Gaceta Oficial

Nº 4917

DEPARTAMENTO ADMINISTRATIVO DE PLANEACIÓN
RESOLUCIÓN NÚMERO 202250001192 DE ENERO 06 DE 2022

Anexo 01
Imágenes mapas situación actual y propuesta precisión cartográfica.

Mapa 4, Acuerdo 48 de 2014

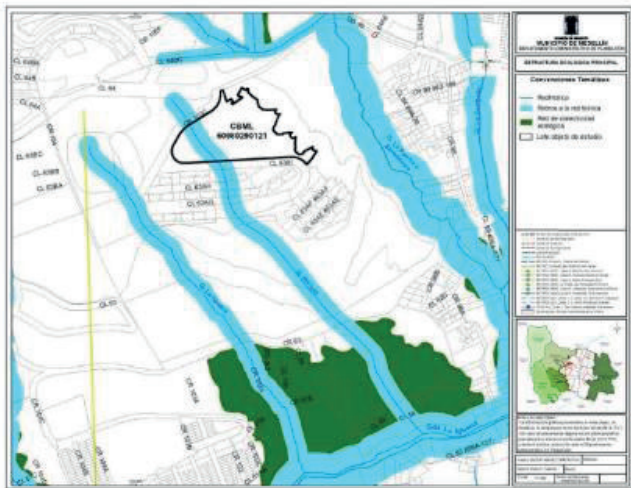
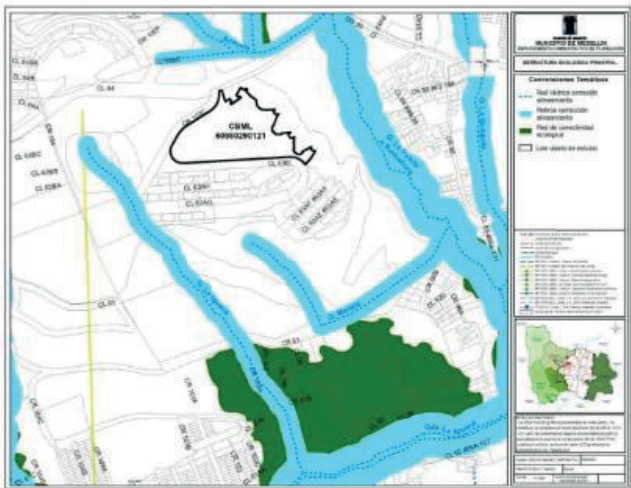
Finalmente la precisión cartográfica se debe realizar en las siguientes capas y mapas, los cuales están asociados al trazado de la corriente objeto de análisis.

Mapa Solución

Ilustración 2. Primera parte del tramo de POT que se sustrae de la red.

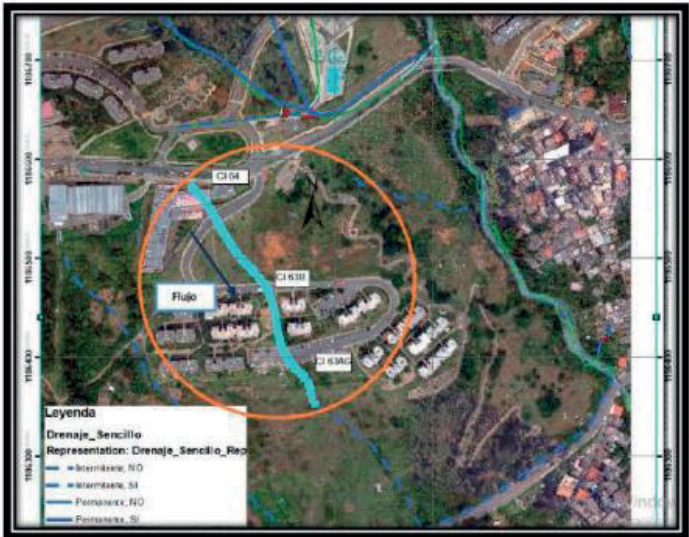
1. Se sustrae el tramo de la quebrada La Mariela, desde el inicio propuesto por la cartografía del Plan de Ordenamiento Territorial - POT (Calle 64, Coordenadas X: 830.054,655 – Y: 1.186.572,383), hasta un poco más abajo de la Calle 63AG (Coordenadas X: 830.189,605 – Y: 1.186.368,704).

Ilustración 10. Áreas de retiros quebrada La Mariela. Mapa 4_Estructura Ecológica Principal

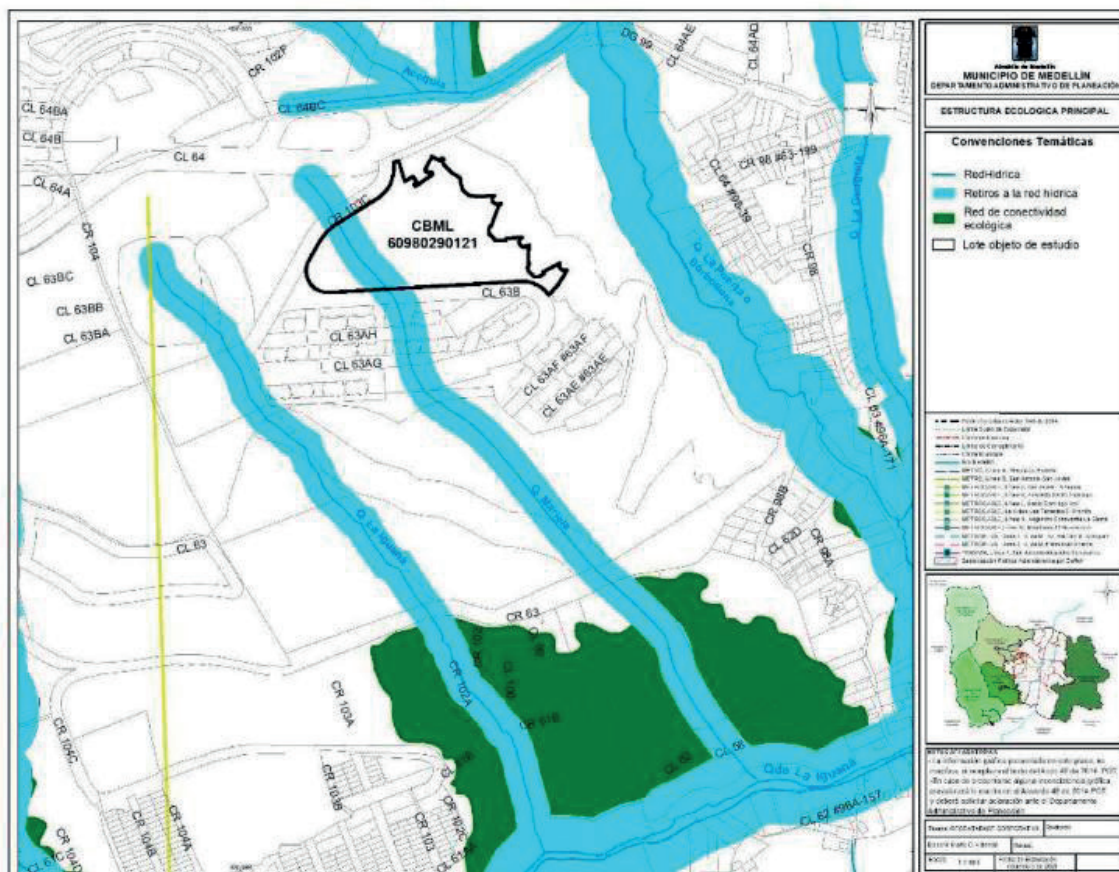
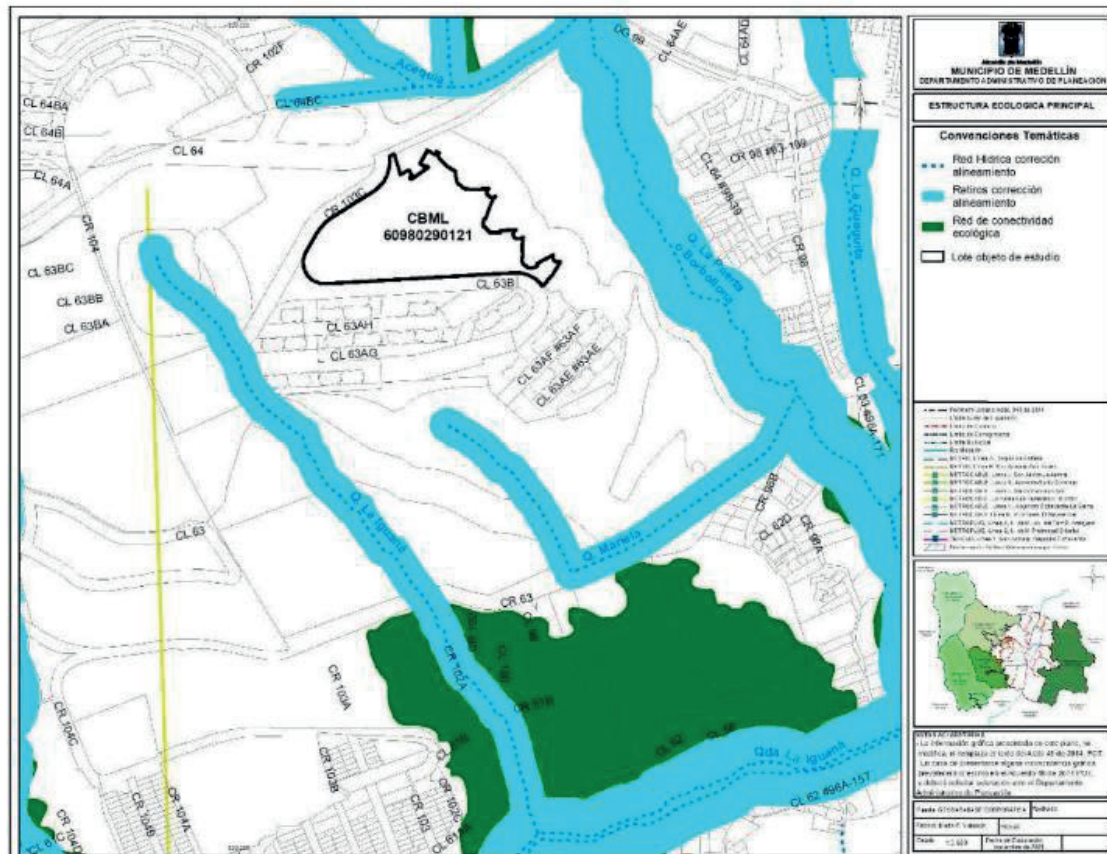
Ilustración 11 y en la GDB generada. Además, este documento respalda la Ficha de seguimiento y actualización cartográfica número 4252, correspondiente a este caso de análisis.

Ilustración 11. Ajuste áreas de retiros quebrada La Mariela. Mapa 4_Estructura Ecológica Principal

Ilustración 12. Predios que coinciden con el trazado identificado en POT 2014.

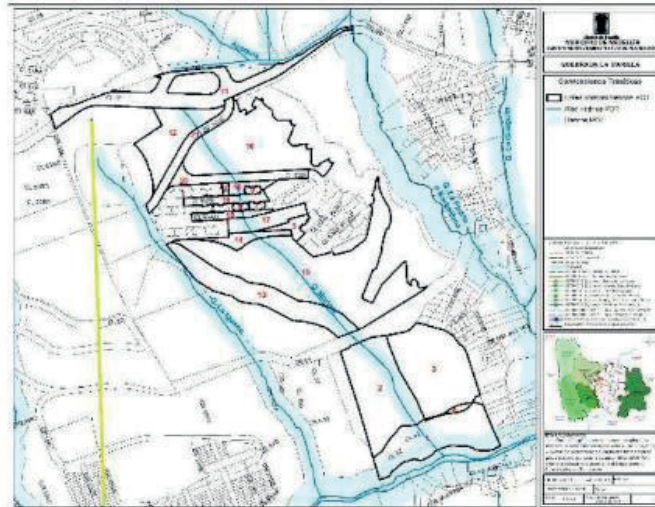
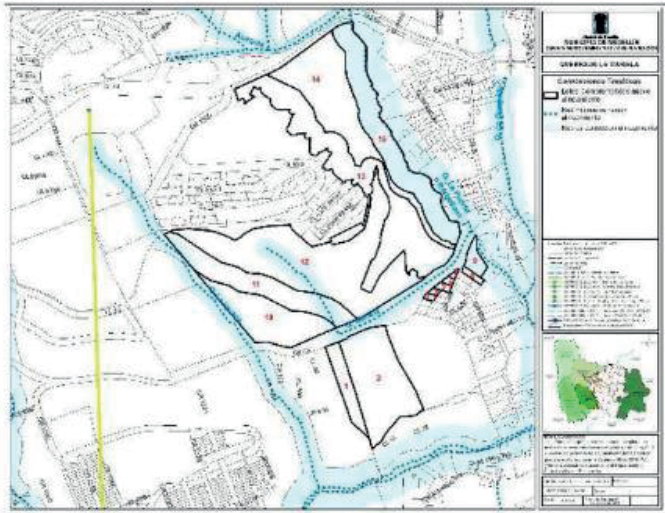
- Al actualizar el trazado de la quebrada La Mariela, se retiran las restricciones de aprovechamiento sobre los predios por los cuales se encontraba su alineamiento. Dichas propiedades se encuentran identificadas con los siguientes CBML que se pueden observar en la Ilustración 12 y Tabla 1.

Ilustración 13. Predios que coinciden con el trazado propuesto del presente ajuste cartográfico.

Mapa N°2. Clasificación del Suelo, (Actual) Ficha 4252

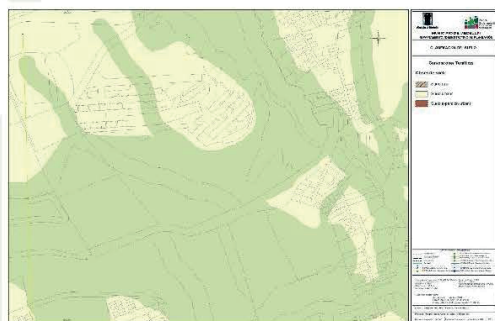
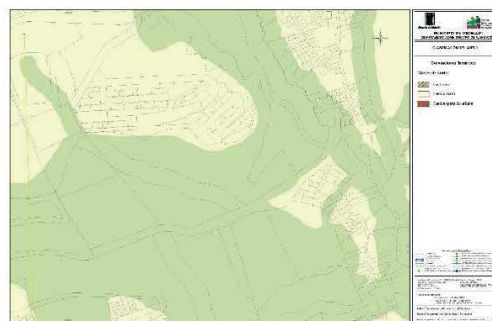
Mapa N. 2_Clasificación del suelo (El ajuste planteado hace alusión a una capa interna del plano mismo “Suelo_Protección_unión”, mas no a los elementos que componen la clasificación del suelo, según lo estipulado en Acuerdo 48 de 2014 y en las convenciones del mapa protocolizado.)

Mapa N°2. Clasificación del Suelo, (Propuesto) Ficha 4252
